INSTRUCTIONS D'ENTRETIEN

RÉFÉRENCE : FSA202305

OBJET : Défaillance de colmatage du capteur de filtre à air

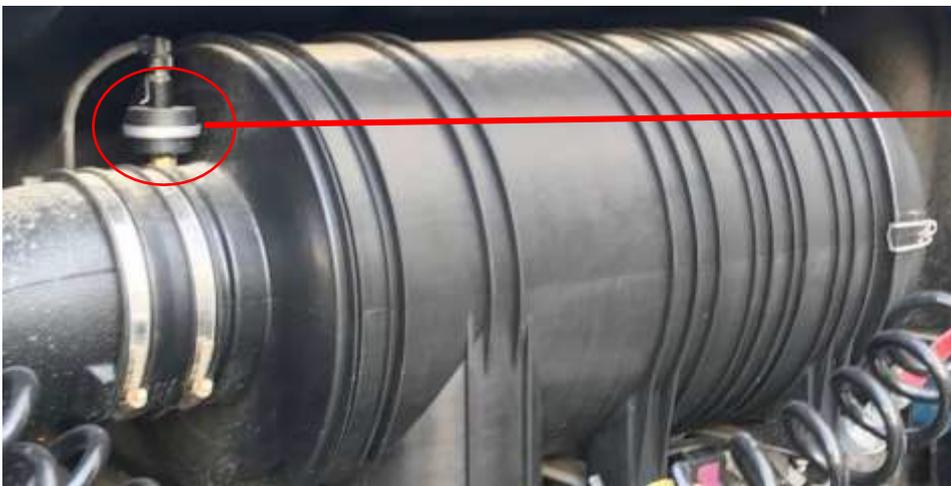
Ce TSB est préparé pour les véhicules qui viennent à l'entretien avec l'avertissement « Restriction de l'admission du filtre à air, entretien requis ». Lorsque ce mode d'erreur est rencontré, les filtres à air des véhicules doivent d'abord être vérifiés visuellement.

- Le capteur fixé au filtre à air sur la photo de gauche est le capteur « DC46 9N622 AA ». **Ne convient pas pour le** remplacement de pièces.

- Le capteur fixé au filtre à air sur la photo de gauche est le « MC46 9N622 AA » capteur. Il convient **pour le** remplacement de pièces.

*Après vérification visuelle des capteurs de restriction du filtre à air dans les filtres à air des véhicules ; les pièces suspectes MC46 9N622 AA spécifiées sur les photos ci-dessus sur les filtres doivent être retirées et la pièce DC46 9N622 AA sécurisée doit être montée.

*Les pièces à remplacer seront serrées dans le sens des aiguilles d'une montre à la main après le filetage.
